Vår ref. 2013-03/JH

Dato: 5. juli 2013

Søknad om planendring for Feios kraftverk

Figur 1. Utbyggingsløsninger for Feios kraftverk. Kartet viser omsøkt alternativ med utløp i elva, konsesjonsgitt alternativ med utløp i sjø og nytt alternativ med utløp i sjø.

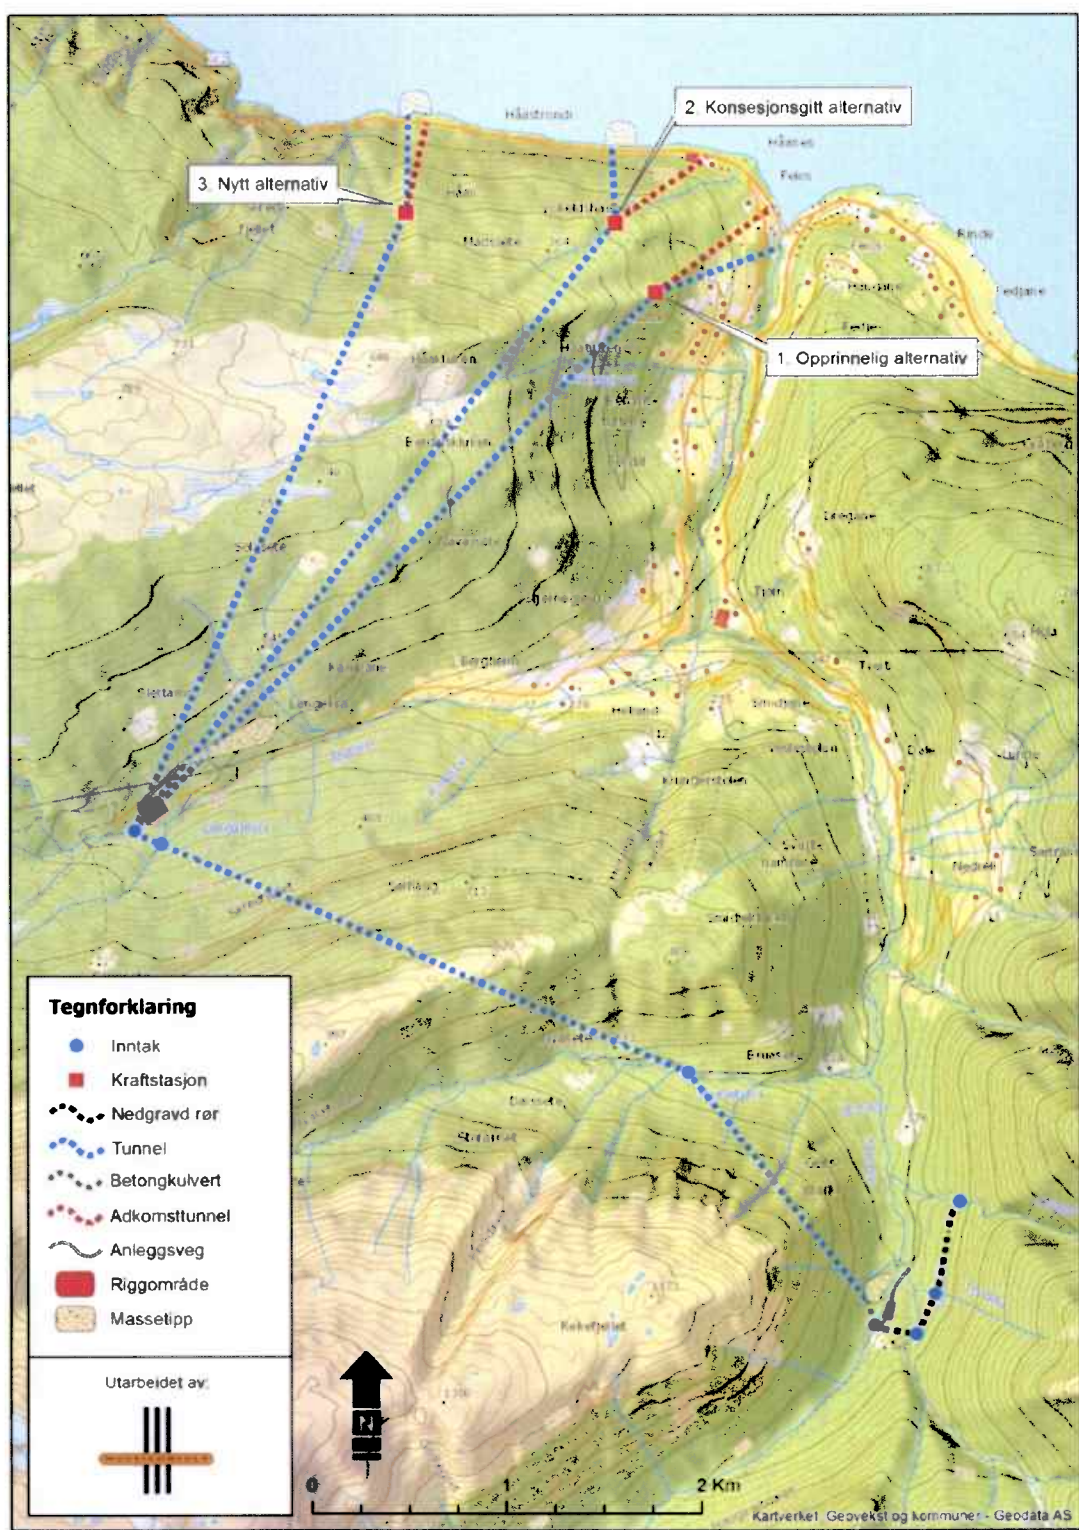
Feios Kraftverk AS søker hermed om planendring for Feios kraftverk. Planendringa inneberer flytting av kraftstasjon i fjell, tilkomsttunnel og utløpstunnel til området ved eksisterande tømmerkai, om lag 1,2 km nærare Vangsnes. Sjå kartskisse i vedlegg nr. 1.

I samband med høyringsrunden for nettanlegget kom det fram sterke innvendingar mot den planlagde plasseringa av koplingsanlegget og starten på 132 kV linja frå Feios til Vik. Dei som bur i Hatleviki, i nærleiken av tilkomsttunnel og koplingsanlegg, meiner installasjonen kjem altfor tett inn på busetnaden. Dessutan er det mange frå Feios som hevdar at koplingsanlegget, slik det er tenkt plassert, vil bli svært skjemmaende for Feiosbygdi. Feios Kraftverk har saman med Sognekraft vurdert høyringsfråsegnene og konkludert med at flytting av kraftverk, tilkomsttunnel, utløpstunnel og koplingsanlegg til området ved eksisterande tømmerkai om lag 1,2 km nærare Vangsnes vil vere ei betre løysing sett i høve til miljøbelastninga for Feiosbygdi. Også økonomisk sett vil det bli ei gunstigare løysing sidan tilløpstunnelen vert kortare.
